PARECERES INTERNOS

ATA Nº: 35

Unidade de Execução Marvila Beato

Assunto: Análise técnica da proposta de Delimitação da “Unidade de Execução de Marvila-Beato”, elaborada pela DMU/DPU/DPT em resposta a um Requerimento da Firma «FLORIS – Marvila, L.^{da}».

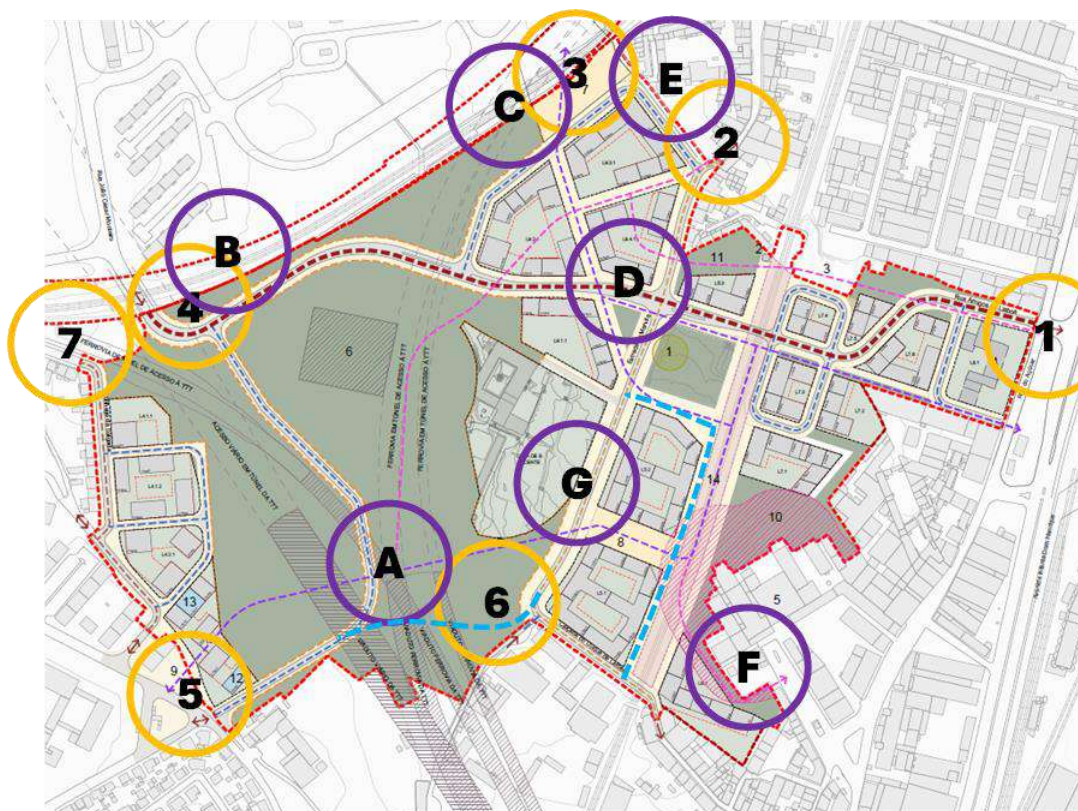
Neste local deve ser criada uma praça com nó viário que garanta os acessos aos equipamentos existentes e aos Bairros Existentes. As vias que servem as novas construções devem ligar-se à nova via proposta de forma a minimizar a carga viária na Azinhaga da Salgada. É possível tecnicamente construir mais uma ligação à nova via para melhorar a acessibilidade viária dos moradores do Bairro da Quinta do Ourives, da Azinhaga da Salgada, da Rua Marquês de Olhão e do Bairro da Madre Deus (estes vão perder o acesso atual e ficar bastantes prejudicados). As Ruas propostas para as novas construções devem ser de coexistência.

As obras de urbanização devem contemplar também intervenção no cruzamento da Azinhaga da Salgada e da Rua da Quinta do Ourives.

Figura 2- Rede pedonal proposta

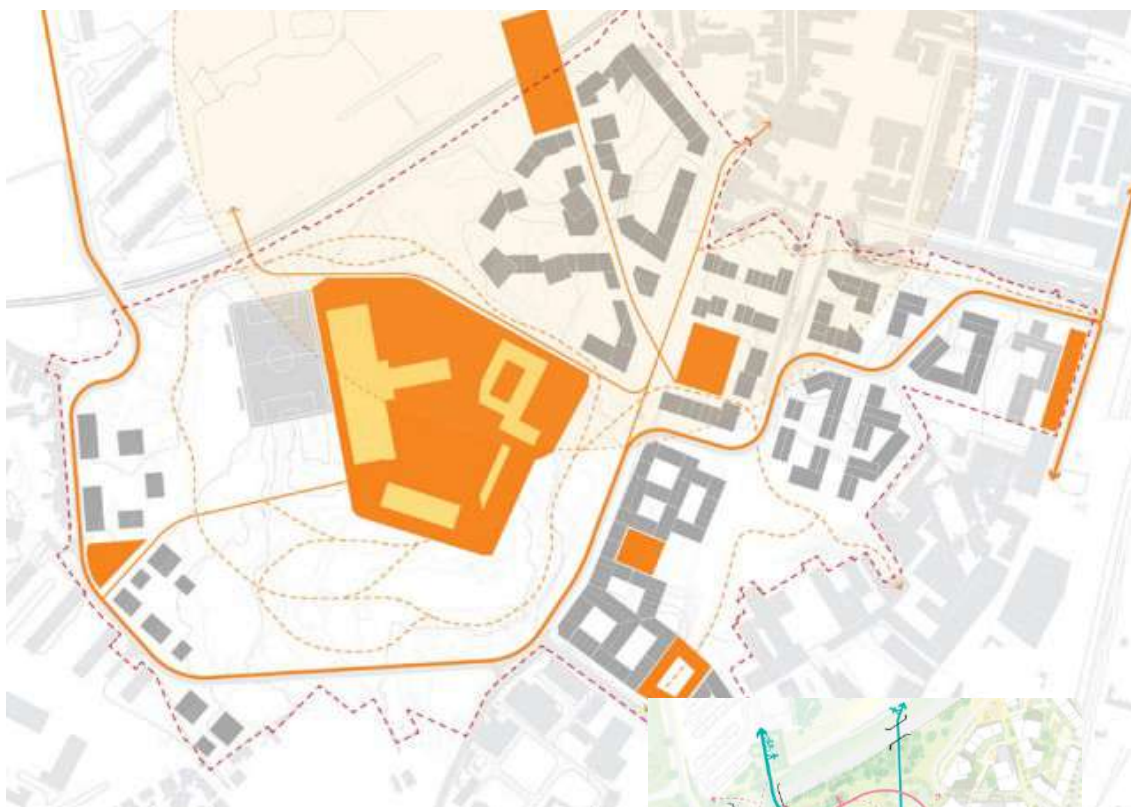
- Não é apresentada conectividade às redes existentes consistente e integrada na área envolvente (pedonal, ciclável e viária)
- A rede pedonal não tem uma estrutura hierarquizada e os percursos pedonais apresentados não se conectam de forma consistente com a rede pedonal existente e com os novos espaços públicos, nem com as centralidades existentes na área envolvente. A rede pedonal proposta deve articular-se com a rede pedonal existente de forma clara e evidente para o peão. Os percursos pedonais devem ser desenhados com ligações e percursos diretos, e tendo em consideração as linhas de desejo do peão.

Fig. 2 – Extracto da Planta de Ordenamento do PDM

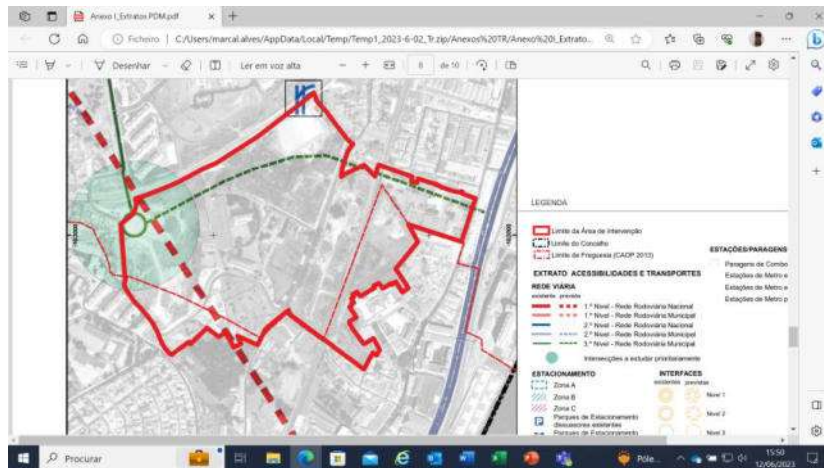
Em todo o caso, constata-se que a zona de intervenção desta UEMB está **fortemente condicionada por força da Planta de Ordenamento e do Regulamento do PDM** (ver **Figura 2**), dado que esta vasta área é atravessada pelos traçados de duas novas vias previstas, de hierarquia muito elevada, uma delas de **Nível 3 da Rede Rodoviária Municipal** (a tracejado verde) e a outra de **Nível 1 da Rede Rodoviária Nacional** (a tracejado vermelho), isto sem mencionar as duas Linhas de Caminho de Ferro existentes, uma delas, aliás – a **Linha de Cintura** –, em vésperas de ser alvo de uma pesada intervenção de **quadruplicação da via**, entre a Estação do Areeiro e a Gare do Oriente, que incluirá ainda a reactivação e a requalificação do antigo Apeadeiro de Marvila, a transformar numa Estação e onde passarão a circular (e, certamente, também a parar) os **comboios suburbanos** das Linhas de Sintra e da Azambuja e, igualmente, o comboio da Ponte 25 de Abril, para além das composições próprias desta Linha de Cintura, com início, ou termo, em Alcântara-Terra e com ligações ao “Metropolitano” no Areeiro, em Entrecampos, em Sete Rios e na Gare do Oriente.

Fig. 4 – Planta da Estrutura Viária proposta para a Unidade de Execução
(do lado esquerdo da figura, note-se o desvio da Via de 3º Nível prevista no PDM para as Azinhagas da Salgada e da Bruxa)

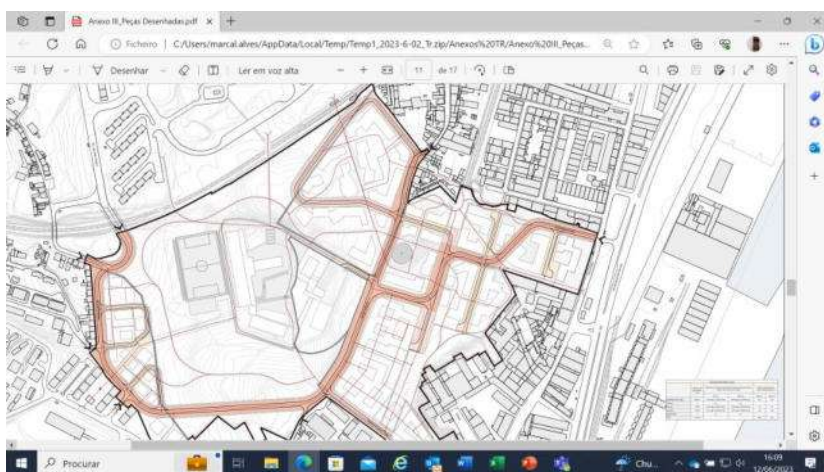
De notar que os troços em questão das Azinhagas da Salgada e da Bruxa, de acordo com a **Planta de Ordenamento (Acessibilidades e Mobilidade) do PDM**, são considerados arruamentos de 4º (ou 5º) **Nível** da Rede Rodoviária Municipal, pelo que não podem assim ser reclassificados em sede de uma simples Unidade de Execução.

Uma forma óbvia de ultrapassar esta desconformidade material com o PDM seria, tal como oportunamente referido pela DEPM na reunião com a DPT realizada no passado dia 6 de Março, desenvolver o traçado da nova via de 3º Nível prevista, no seu troço do lado do Viaduto da Rua João César Monteiro sobre a Linha de Cintura, a **Nascente da área habitacional prevista nessa zona**, permitindo assim libertar esta nova via de 3º Nível de quaisquer funções de acesso marginal, cumprindo deste modo o Regulamento do PDM, e ao mesmo tempo garantir o necessário **acesso local** à referida área habitacional **a partir da Azinhaga da Salgada**, solução esta que **resolveria a desconformidade material detectada com a Planta de Ordenamento do PDM**. Este troço Poente da nova Via de 3º Nível prevista poderia facilmente articular-se, no seu topo Norte, com a Rua João César Monteiro e a Azinhaga da Salgada, por meio da “rotunda”, meramente indicativa, apontada no PDM, ou de qualquer outra solução viária funcionalmente adequada, e no seu topo Sul com a Azinhaga da Bruxa, assegurando deste modo uma rede viária bem articulada e funcionalmente hierarquizada neste local (ver **Figura 5**).

Fig. 5 – Traçado recomendado pela DEPM para o troço Poente da nova Via de 3º Nível prevista no PDM

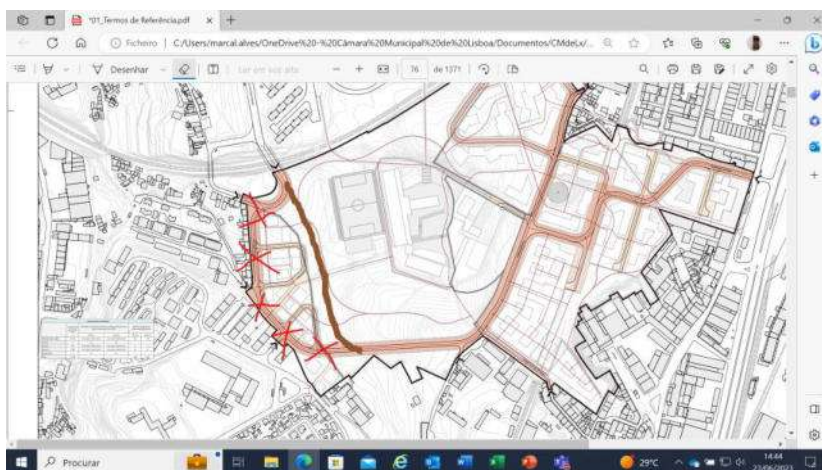
Como é evidente, este traçado sugerido pela DEPM para o troço Poente da nova Via de 3º Nível prevista no PDM terá ainda de ser devidamente compatibilizado com a solução geométrica definitiva a aprovar para a Terceira Travessia do Tejo, que está dependente, como se sabe, de decisões ministeriais (ver ponto 3.1.2).

Fig. 9 – Adaptação pontual do limite Nascente da Unidade de Execução, para incorporar toda a extensão da nova Via de 3º Nível prevista no PDM

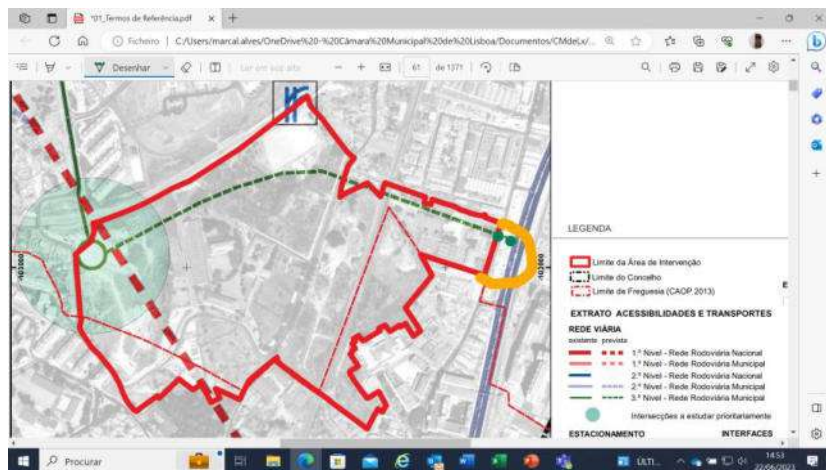
Existem, porém, duas outras questões ainda a ter em conta, no tocante à utilização deste último arruamento, hoje apenas de acesso local, pela nova Via de 3º Nível prevista no PDM, as quais estão relacionadas uma delas com a passagem, sob esta via, de um **aqueduto** público subterrâneo, integrado no Plano Geral de Drenagem (o túnel Chelas–Beato), e com a correspondente **servidão** administrativa, e o outro com o facto de esta Via de 3º Nível prevista no PDM se ter de articular, no seu topo Nascente, com a **Av.ª Infante D. Henrique**, conforme estipulado na Planta de Ordenamento do PDM, e **não com a Rua do Açúcar**, o que implica a necessidade de se proceder a uma ligeira **correção à delimitação da Unidade de Execução** nesta zona (ver **Figura 9**), dado que não faria sentido, em termos do funcionamento do sistema viário, deixar por concluir um troço com **menos de trinta metros de extensão**, de uma Via estruturante com esta relevância para toda a área da Unidade de Execução, bem como o seu importante **entroncamento na Av.ª Infante D. Henrique**.

Fig. 10 – Planta de Síntese da Unidade de Execução de Marvila–Beato

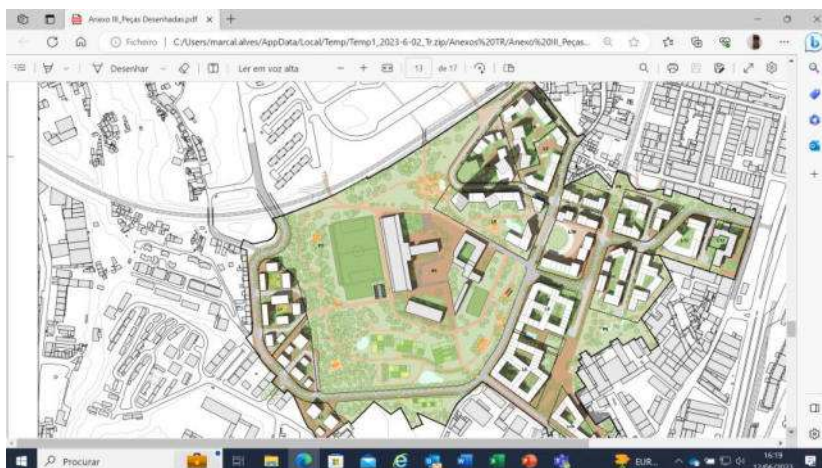
Contudo, a Planta de Síntese da UEMB (ver **Figura 10**) ignora absolutamente estas considerações, que traduzem a obrigatoriedade do cumprimento da **Planta de Ordenamento** do PDM, onde figura o traçado esquemático duma nova Via prevista, do **1º Nível da Rede Rodoviária Nacional**, e também da **Planta de Condicionantes**, que refere explicitamente a existência de uma **Servidão Administrativa** relacionada com a reserva do espaço-canal necessário para a implantação das novas Linhas de Caminho de Ferro integrantes da Terceira Travessia do Tejo em Lisboa, **omitindo completamente estas infra-estruturas pesadas** e prevendo, em seu lugar, um generoso espaço verde.

Isto acontece apesar de, em diversas Plantas temáticas que figuram nos Termos de Referência, serem representadas esquematicamente não só as novas rodovias e ferrovias previstas, assim como as suas servidões administrativas, como igualmente outras condicionantes relevantes a ter em conta, nomeadamente as que decorrem das limitações aos usos dos novos edifícios em virtude da aplicação da Lei Geral do Ruído.

Assim sendo, a presente proposta de delimitação para a UEMB, consagrada nesta Planta de Síntese, encontra-se ferida desta flagrante fragilidade, uma vez que os espaços-canais necessários à implementação da TTT, tal como consta aliás dos elementos gentilmente fornecidos a 16 de Novembro último pela DPT (ver **Figura 11**), possuem uma expressão tal no território, que uma vez desencadeada pela «IP» a necessidade da cativação e utilização destes espaços, a implementação das referidas infra-estruturas rodo-ferroviárias da Rede Nacional iria desfigurar totalmente o modelo urbano assim construído na ignorância destes severos condicionamentos legais.

Deste modo, é forçoso concluir que a presente proposta de delimitação da UEMB deverá ser profundamente revista, de forma a integrar adequadamente as disposições constantes da **Planta de Ordenamento do PDM – Acessibilidades e Mobilidade** –, também no tocante à Via do 1º Nível da Rede Rodoviária Nacional prevista, e igualmente as **Condicionantes** decorrentes da sua sobreposição com as novas ligações ferroviárias constituintes da Terceira Travessia do Tejo em Lisboa, as quais como se sabe **não dependem de decisões municipais**, mas unicamente das opções por parte da tutela ministerial, que urge conhecer com todo o rigor antes de se poder redefinir a estrutura viária da UEMB.
